日本機械学会 発電用原子力設備規格 設計・建設規格 (JSME S NC1-2020)、材料規格 (JSME S NJ1-2020)、溶接規格 (JSME S NB1-2020) 及び設計・建設規格 事例規格 発電用原子力設備における「応力腐食割れ発生の抑制に対する考慮」(JSME S NC-CC-002 (改定) -2) に関する技術評価書

(第5分冊)

原子力規制委員会

4. 4 SCC 事例規格 2022

Figure 12: SCC initiation test results

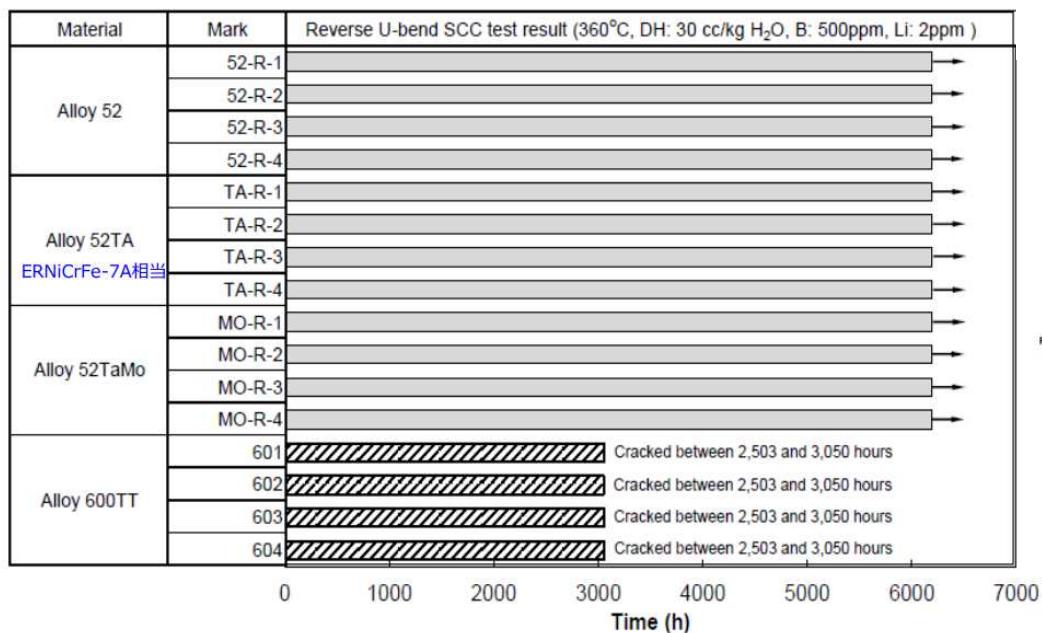
日本機械学会は、SCC発生試験の結果としてFONTEVRAUD 9の文献¹¹を引用し、ERNiCrFe-7とERNiCrFe-7AのPWSCC発生特性は同等としている¹²。

文献は6,191時間(9ヶ月弱)の試験結果であるが、その後の長時間試験結果について、日本機械学会は次のように説明している¹³。

現時点では、FONTEVRAUD 9 で引用している文献に記載の 6191 時間以上のデータはございません。ただし、690 合金、152 合金、52 合金等の耐 PWSCC 性の高い材料は、PWSCC が発生しないため、SCC 進展試験により耐 PWSCC 性を評価することが一般的です。

なお、耐 SCC 性を向上するためには、Cr 量が影響することが一般的に知られており、従来使用している ERNiCrFe-7 と同量の Cr を含有する ERNiCrFe-7A は、ERNiCrFe-7 と同等の耐 SCC 性を有するものと考えられます。ERNiCrFe-7 の耐 PWSCC 性については、事例規格 解説図 XX-2212-5 に記載しているとおり、360°C の温度加速した条件下で 8 万時間以上の定荷重 SCC 試験を実施し、PWSCC が発生していないことを確認しております。

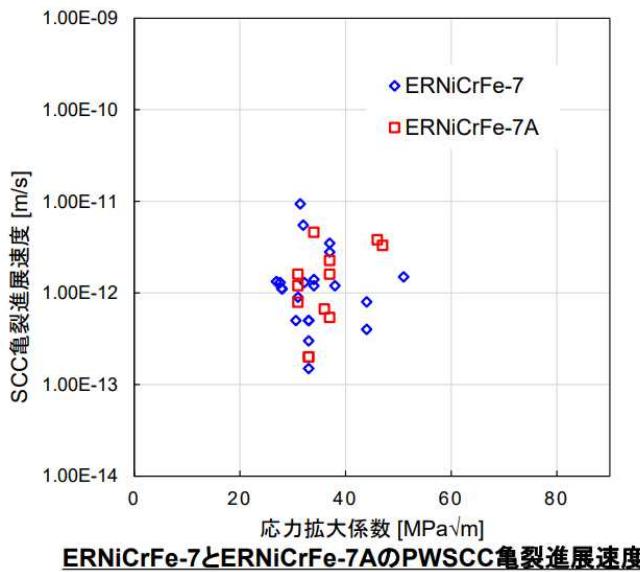
- MRP-386において、52合金(ERNiCrFe-7相当)及び52M合金(ERNiCrFe-7A相当)のSCC亀裂進展速度データが取得されている。
- 左図に示すとおり、両材料のSCC亀裂進展速度は同等である。

上図は、MRP-386を元に日本機械学会において作成したものと思われるが、上図の詳細について、日本機械学会は次のように説明している¹⁷。

引用文献のEPRI MRP-386には、690系の母材と溶接金属を対象として、各国の研究機関等で測定されたPWR1次系模擬環境中でのSCC進展速度のデータが素材や試験条件と共にデータシートとなって掲載されています。

その試験方法は、全て予亀裂入りCT型試験片を用いたもので、詳細な試験手順はEPRIが定めたガイドラインに沿ったものとなっています。このデータシートの中からERNiCrFe-7とERNiCrFe-7Aの亀裂進展速度データを抜き出し、横軸に応力拡大係数を取って表示したものが資料に掲載したグラフです。

データの引用元であるEPRI MRP-386にも同様のグラフが掲載されていますが、溶接金属は52系(ERNiCrFe-7とERNiCrFe-7A)及び152系を区別せずにプロットされていることから、機械学会にて52系のみを取り出した上、さらにERNiCrFe-7とERNiCrFe-7Aの区別も行ってプロットしたものです。

図 1 厚板継手溶接試験体

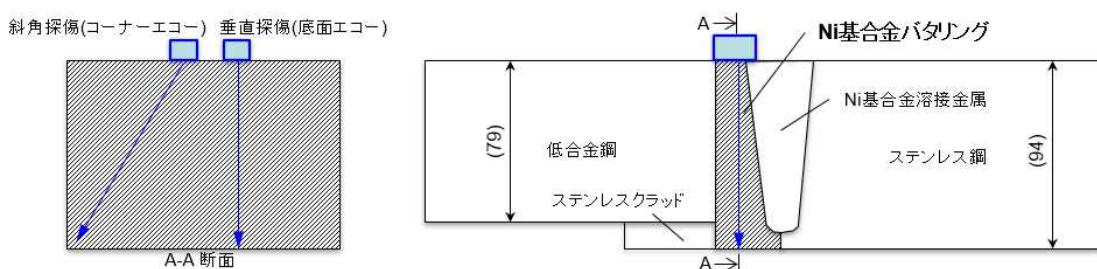
また、日本機械学会は、超音波透過性について ERNiCrFe-7A 系の超音波探傷試験の結果（溶接金属 7mm）を示している²³が、実機の補修溶接では 7mm を超える溶接金属が考えられる。より厚肉で複雑な形状の溶接金属部への超音波透過性について、日本機械学会は次のように説明している²⁴。

ERNiCrFe-7 および ERNiCrFe-7A を用いて製作した実機相当の厚板異材継手溶接試験体（図 1 参照）を用いて、垂直及び斜角探傷のエコーの感度差を比較した結果、表 1 に示すとおり、垂直/斜角とともに感度差はなく、超音波探傷性は同等であることを確認しています。

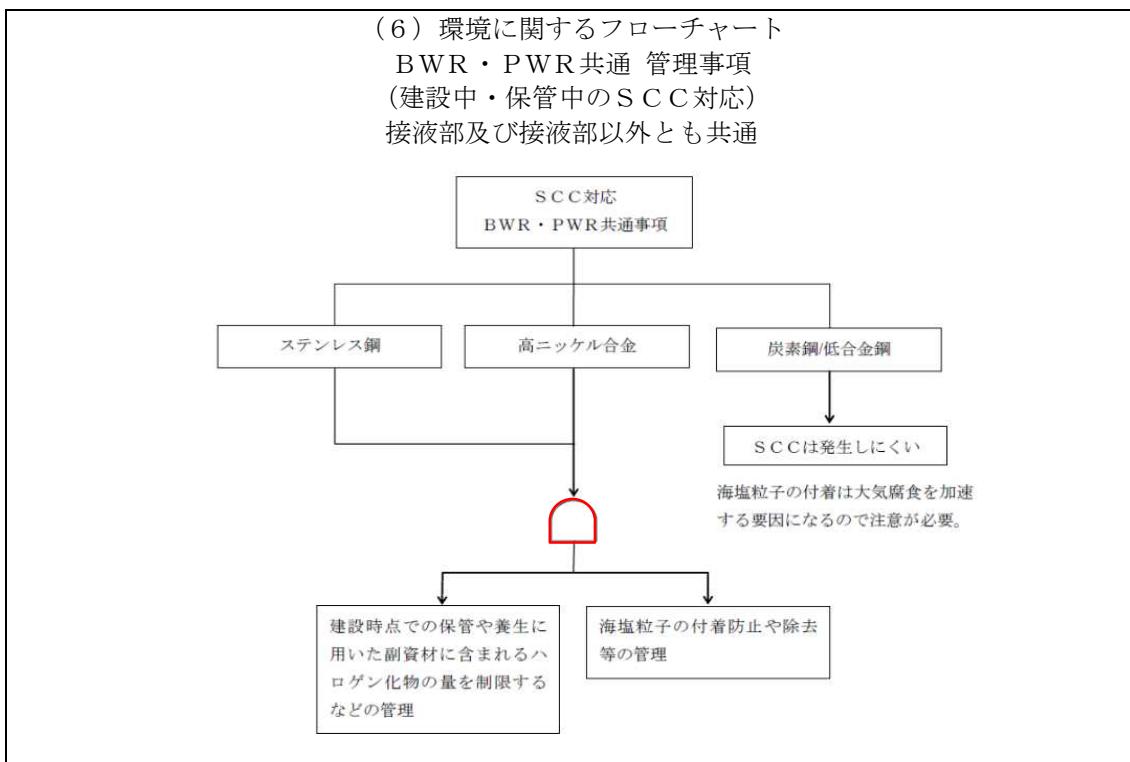
「付録 2 「SCC 対応フローチャート」に関する確認項目」の「(6) 環境に関するフローチャート」等におけるかまぼこ型の記号（赤線）がある。

この記号は、例えば、JIS Z 8206(1982)「工程図記号」では、「原料、材料、部品又は製品が計画に反して滞っている状態を表す。」とされている。かまぼこ形の記号から「下段の2つの管理を両方とも実施したほうが良いとの意味」と理解するのは困難であり、説明を加える等明確化することを要望する。

下段の2つの管理を両方とも実施したほうが良いとの意味です。
